EXPERTISE SUR LES CAUSES DE  
L'EFFONDREMENT D'UNE POUTRE  
SOUTENANT DES PARALUMES SUR  
L'AUTOROUTE 720 EST

RAPPORT D'EXPERTISE

M. DANIEL BOUCHARD, ING.

JEAN-PHILIPPE CHARRON, ING. PH.D.  
PROFESSEUR AGRÉGÉ  
DÉPARTEMENT DES GÉNIES CIVIL,  
GÉOLOGIQUE ET DES MINES  
ÉCOLE POLYTECHNIQUE DE MONTRÉAL

Figure 3 – Extrait du plan P0-2010-1-15418 représentant la zone de démolition sous les poutres

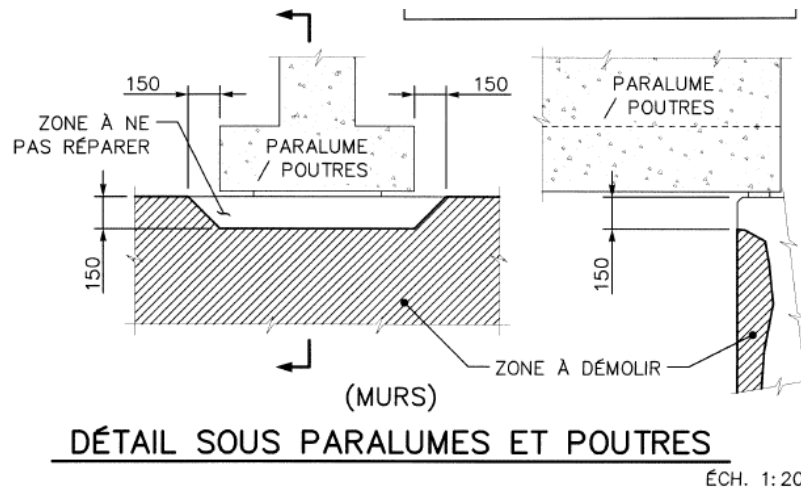
Lors de l'effondrement, les travaux en cours sur le mur Nord de l'autoroute Ville-Marie consistaient à démolir partiellement la surface du mur sur une profondeur approximative de 125 mm pour sa réfection (Figure 3). La démolition partielle, par la technique d'hydro-démolition mentionnée au devis, devait couvrir la surface verticale du mur entre le pont d'étagement Hôtel de Ville et la rue Sanguinet. Les plans et devis 2011 des travaux de réfection indiquaient que la démolition partielle pouvait être réalisée sur toute la hauteur du mur entre les poutres, tout en préservant une console de béton d'une épaisseur minimale de 150 mm sous l'assise des poutres (Figure 3).

Les plans et devis 2011 exigent une épaisseur minimale de 150 mm sur toute la profondeur de la console (Figure 3). La sur-démolition de la console, due à l'angle du jet d'eau sous-pression de l'hydro-démolition, a cependant pour effet de créer une console à épaisseur variable (épaisseur au rebord différente de l'épaisseur en profondeur). Selon les relevés faits sur le site et sur les fragments de béton

Figure 4 – Dimensions et positions sur le mur Nord sous la poutre P2 - Selon les plans et devis 2011

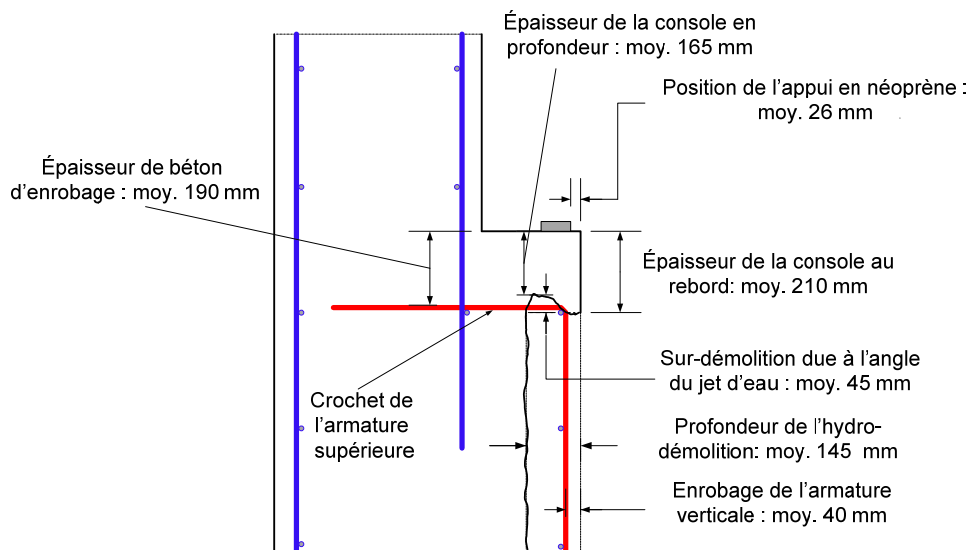
- ✓ Les plans originaux de 1970 montrent une épaisseur de béton d'enrobage au-dessus des armatures supérieures du mur d'environ 50 mm (Figure 4), soit une valeur conforme au code CSA-S6-1966. Il s'agit également de la valeur de recouvrement minimal de l'armature existante mentionnée sur les plans et devis 2011.

- ✓ Les plans originaux de 1970 spécifient une position à 50 mm de l'extrémité de l'assise (Figure 4).
- ✓ La position de l'appareil d'appui de la poutre P1 est à 50 mm, et donc conforme aux plans originaux.
- ✓ La position de l'appareil d'appui de la poutre P2 est non conforme aux plans originaux, elle varie entre 23 et 29 mm de l'extrémité de l'assise (valeur moyenne de 26 mm).
- ✓ La position de l'appareil d'appui de la poutre P3 est à 0 mm (appui en néoprène aligné sur le bord du mur), et donc non conforme aux plans originaux.

***En conclusion, les vérifications de cette section confirment l'Hypothèse 2 selon laquelle les spécifications aux plans et devis 2011 pour les dimensions de la zone à ne pas démolir sous les poutres sont non conformes au Code canadien sur le calcul des ponts routiers (CSA-S6-2006) pour garantir la sécurité de l'ouvrage et ainsi n'offre pas les marges de sécurité exigées. Cette situation a contribué à obtenir une console de capacité structurale insuffisante.***

Figure 5 – Dimensions et positions relevées sur le mur Nord sous la poutre P2 - Conditions présentes lors des travaux avant l'effondrement

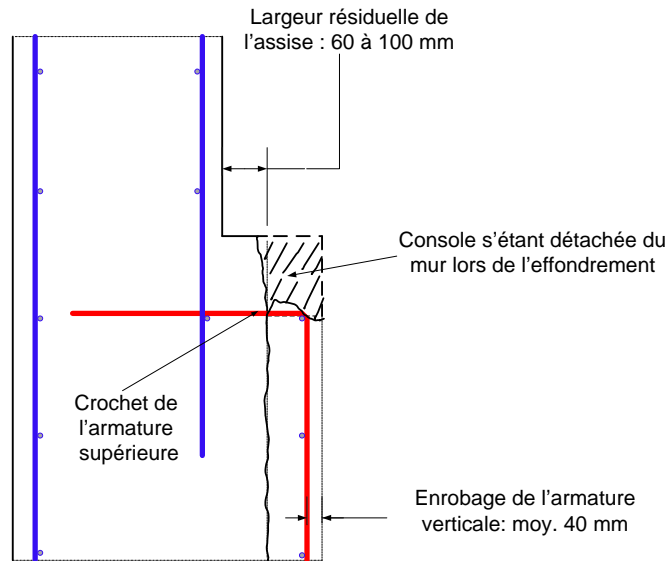
- ✓ La profondeur d'hydro-démolition relevée sur le mur (mesurée horizontalement) varie de 115 à 230 mm pour une valeur moyenne de 145 mm (Figure 5).
- ✓ L'épaisseur de la console au rebord du mur sous la poutre P2 (mesurée verticalement) varie de 145 à 235 mm, pour une valeur moyenne de 210 mm (Figure 5).

- ✓ L'épaisseur de la console en profondeur (mesurée verticalement) varie de 130 à 190 mm, pour une valeur moyenne de 165 mm (Figure 5). Cette section représente le plan de rupture moyen de la console et sera utilisée pour fin de calcul en conditions réelles.

- ✓ Des mesures directes ont permis de déterminer la position des barres d'armature supérieures du mur Nord. L'épaisseur de béton d'enrobage au-dessus des armatures supérieures du mur varie de 155 à 210 mm, pour une valeur moyenne de 190 mm (Figure 5). Cette valeur est nettement supérieure à celle déduite des plans originaux.

- ✓ L'épaisseur moyenne de béton d'enrobage sur la section verticale des barres d'armature supérieures du mur Nord varie de 25 à 53 mm, pour une valeur moyenne de 40 mm (Figure 5). Cette valeur est légèrement inférieure aux exigences de la norme S6-1966.

Les dimensions considérées sont celles décrites à la Figure 5 et à la Section 3.4. L'épaisseur moyenne de la console laissée par l'hydro-démolition sous la poutre P2 est de 165 mm, il s'agit de l'épaisseur effective de béton ayant résisté aux efforts. La profondeur d'hydro-démolition moyenne sur le mur (mesuré horizontalement) est de 145 mm. L'appareil d'appui est situé à 26 mm de l'extrémité de la console. On considère que le plan de fissuration se forme au droit de l'appareil d'appui. La résistance à la compression du béton utilisée pour ces calculs est de 27,2 MPa et la résistance à la traction des armatures est de 311 MPa (Chapitre 5). Les modèles de calcul utilisés sont décrits au Tableau 3.

Figure A2 – Déformée de la console et zones de fissuration immédiatement avant la rupture (Déformée amplifiée 40 fois, fissuration plus ouverte dans les zones grises)

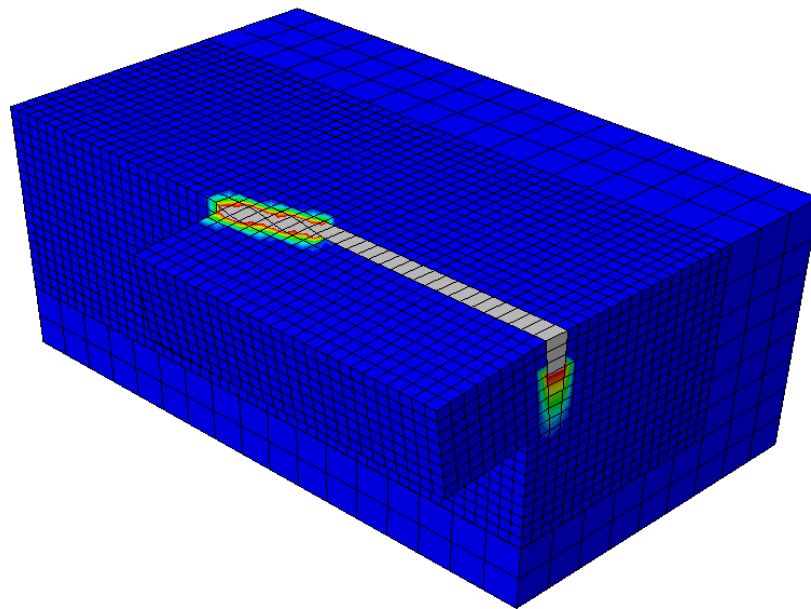
Les résultats de l'analyse par éléments finis démontrent une rupture fragile, c'est-à-dire une perte soudaine de capacité à des déplacements très faibles. La Figure A2 de l'Annexe 1 présente la déformée et les zones de fissuration de la console de béton immédiatement avant la rupture. Le plan de rupture se produit à la jonction de la console et du mur sur la pleine largeur de la console.
